Consiglio Superiore dei Lavori Pubblici
Assemblea Generale

Adunanza del 13 ottobre 2021

OGGETTO: Affare n. 86/2021 – Porto di Genova.

Commissario straordinario Nuova Diga Foranea di Genova

FIGURA 7-1 - FASE A: OPERATIVITÀ DELLE BANCHINE PORTUALI CON $H_{s,lim} = 0,5$ m.
COMPARAZIONE TRA LO STATO ATTUALE E LA SOLUZIONE DI PROGETTO S3.

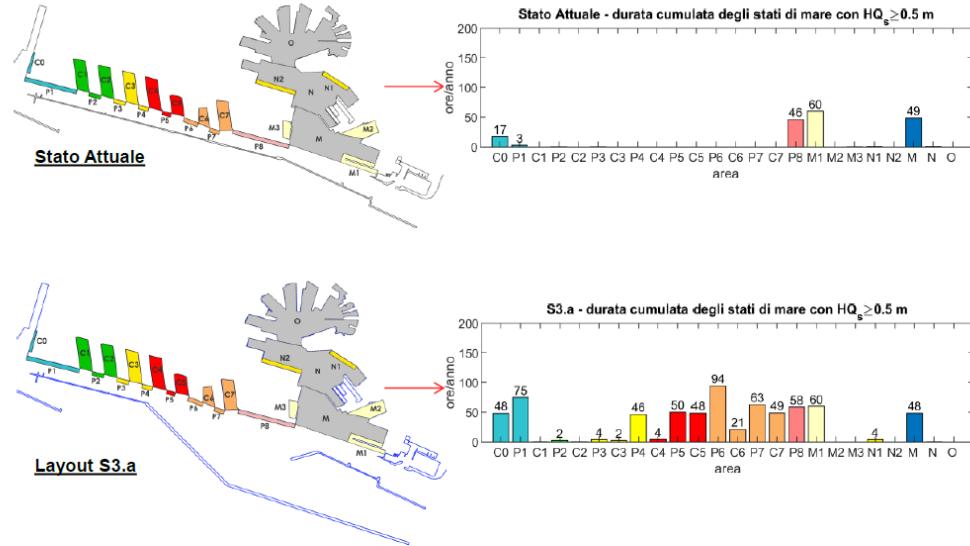
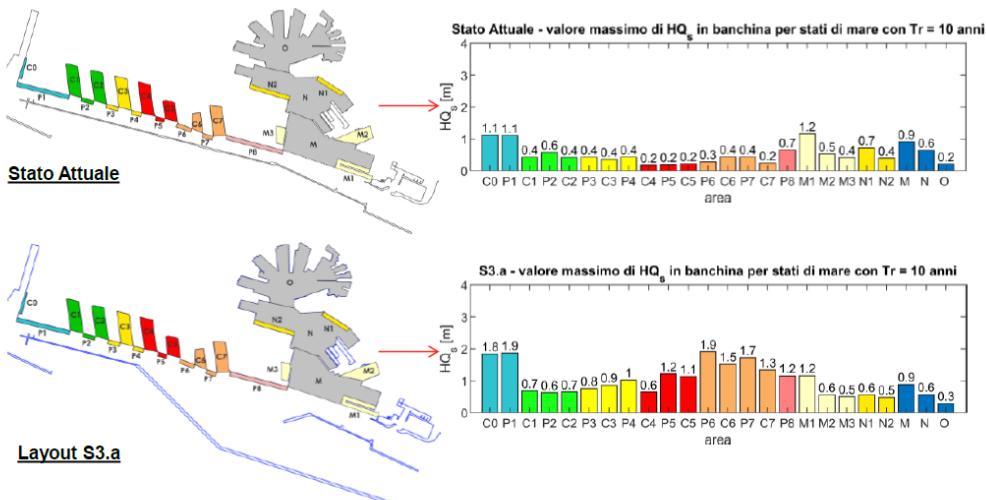
Un punto saliente è evidentemente legato alla agitazione portuale accettabile, da mettere in relazione con l'estensione del prolungamento del molo foraneo. Verosimilmente, il coefficiente di diffrazione (ossia il rapporto tra l'onda che si propaga nello specchio portuale protetto e l'onda incidente) cresce con il periodo dell'onda; è da accertare quindi se il periodo massimo utilizzato nelle simulazioni matematiche possa essere tale da infastidire le operazioni portuali.

A proposito, si ritiene che, in fase di progettazione definitiva, dovrà essere realizzato un idoneo studio che meglio evidensi la congruenza fra il periodo proprio di oscillazione delle navi previste per ciascuna banchina e il periodo dell'onda di progetto utilizzata per il calcolo della diffrazione, nonché riportare la probabilità di accadimento delle onde in questione, anche con riferimento alle altezze d'onda estreme. A valle di questo studio, si potrebbe di conseguenza anche ottimizzare la lunghezza del molo foraneo.

Figura estratta dal file: "22_1-alternative.pdf"

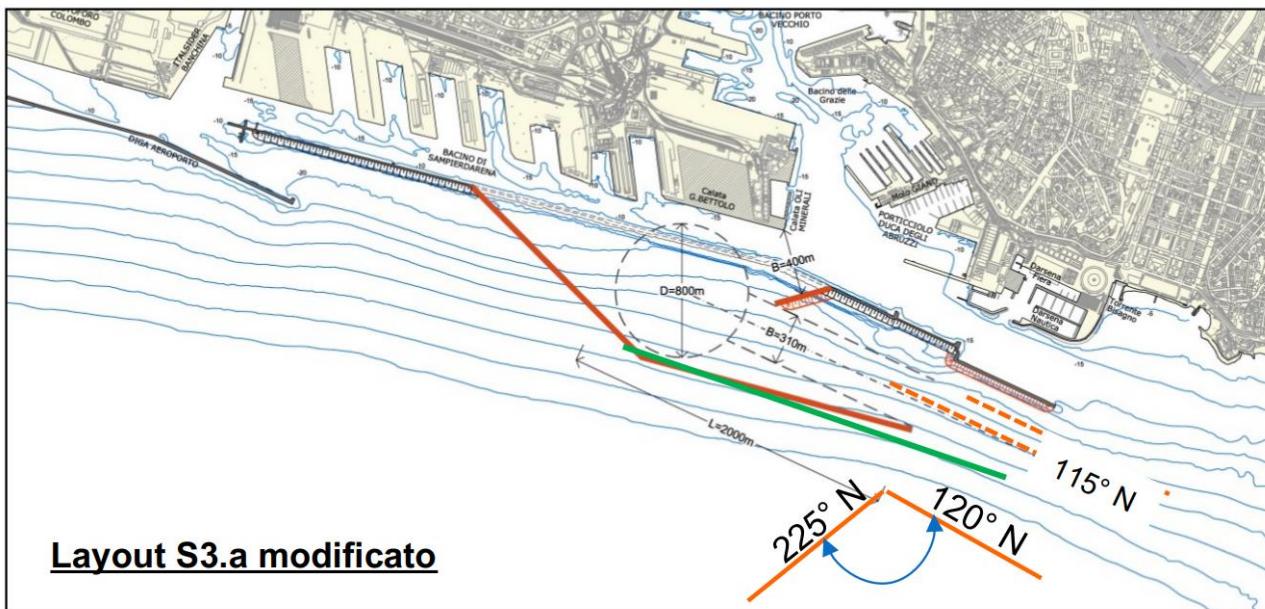
Per quanto riguarda la lunghezza del molo foraneo, si è a conoscenza del fatto che, in fase di discussione pubblica (*), sono state presentate diverse ipotesi di lunghezza del canale di accesso. Nella figura seguente, estratta dal sito web indicato nella nota, si evince ad es. che sono state confrontate almeno due ipotesi di canale di accesso: l'una, con canale di accesso più corto, lungo circa 2000 m, l'altra con canale più esteso, di lunghezza circa 2800 m, e che per esse è stata valutata la differente risposta, in termini di attenuazione ondosa.

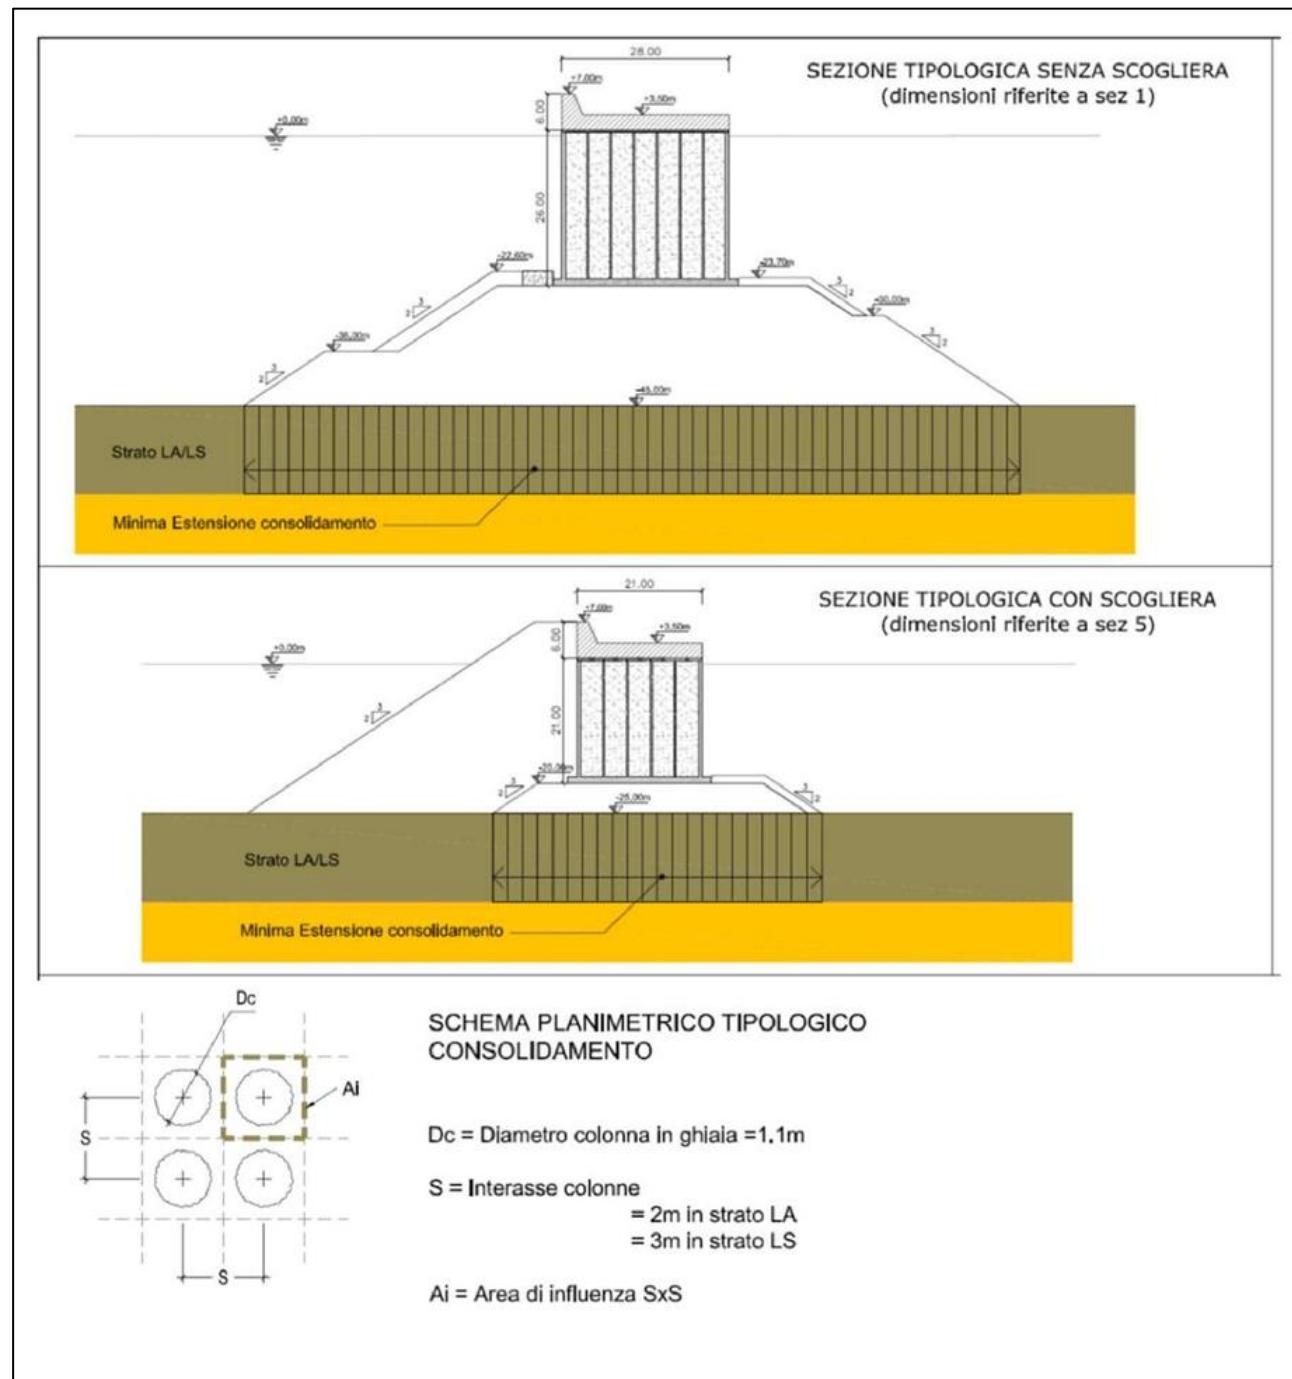
Nel progetto si evidenzia come l'esecuzione di colonne in ghiaia permetta una riduzione sostanziale di perdite per compenetrazione dello scanno, con aumento di permeabilità: i cedimenti, in base alle valutazioni geotecniche effettuate, sembrano avvenire durante la costruzione senza importanti code di consolidazione primaria; la valutazione fatta considerando metodo costruttivo per strati orizzontali, stima cedimenti variabili tra 1-2 m; i cedimenti secondari stimati sono dell'ordine di 10 cm.

I terreni LA + LS sono al di fuori dei fusi di terreni liquefacenti; i consolidamenti evitano o riducono drasticamente sovrappressioni neutre. Lo strato di SL risulta potenzialmente liquefacenti: da verifiche
